DĖL PIRKIMO SĄLYGŲ PAAIŠKINIMO / PATIKSLINIMO

Pranešame, kad gauti klausimai 110 kV OL Panevėžys-Ekranas II, Panevėžys-Velžys I rekonstravimo darbo projekto parengimo ir rangos darbų pirkime (toliau – Pirkimas), į kuriuos pateikiami atsakymai:

Figure 1 Buried installation arrangement (m)

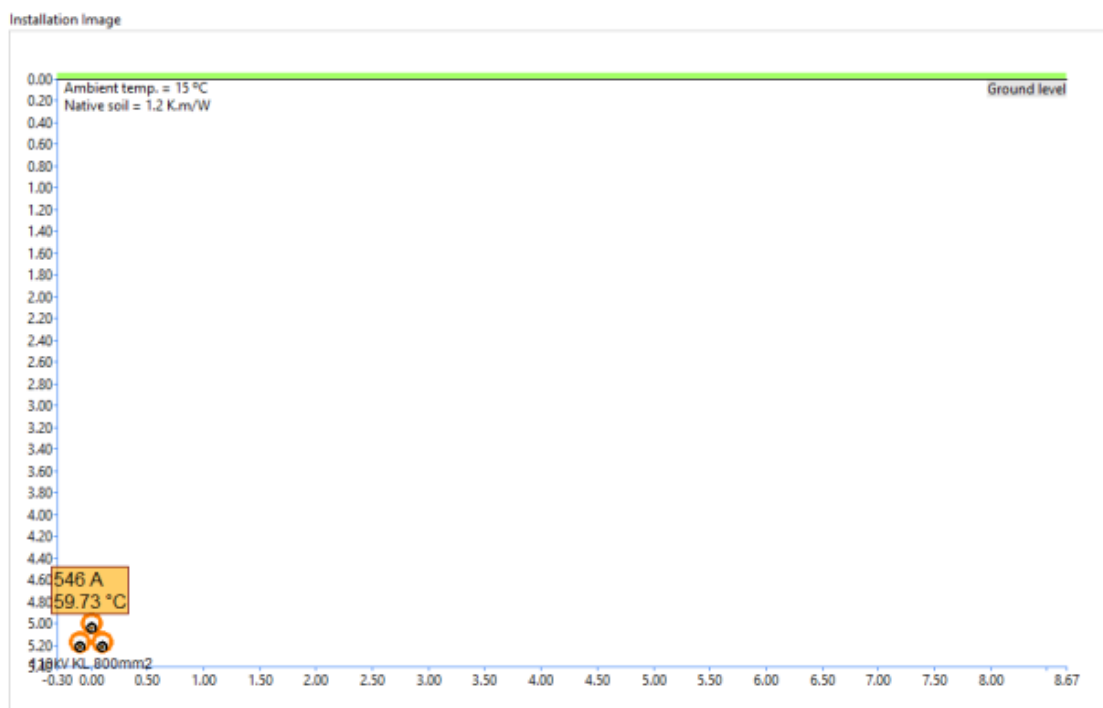
3 klausimas: Projektuojamas gylis yra virš 5 metrų ar tikrai tokiam gylyje gamintojas galės pateikti tokį pataisos koeficientą. Koeficientas turėtų būti nustatomas interpoliacijos būdu pagal projektuojamą didžiausią gylį, o ne pagal ribinį dydį.

Paklojimo gylis $\geq 1,5$ m. Koeficientas parenkamas pagal gamintojo rekomendacijas.	$K_4 = 0,88$
--	--------------

Prašome patikslinti kaip spręsis problema kai kabelio gamintojas pagal realius projekto sprendinius negalės patvirtinti reikiamo projektuojamo kabelio pralaidumo ir reikės storinti kabelį? Kas rangovui arba Litgrid AB kompensuos kabelio kainų skirtumą?

Atsakymas: techninio projekto stadijoje parenkant 110kV kabelį buvo atlikti skaičiavimai. Skaičiavimų metodika nurodo, kad kabelio pralaidumas bus užtikrintas pagal techninės užduoties reikalavimus, jeigu kabelio paklojimo gylį įvertinantis atsargos koeficientas bus ne mažesnis kaip $K_4=0,88$.

Programinė įranga modeliavimo metu parodė, kad kabelio gylis nedidina kabelio temperatūros – žr. diagramas žemiau.

Kabelio gamintojai turės pateikti tokį kabelį, kuris atitiktų techninės specifikacijos ir techninio projekto sprendinius. Kabeliai neatitinkantys techninės specifikacijos ir techninio projekto negalės būti naudojami statybos darbams.
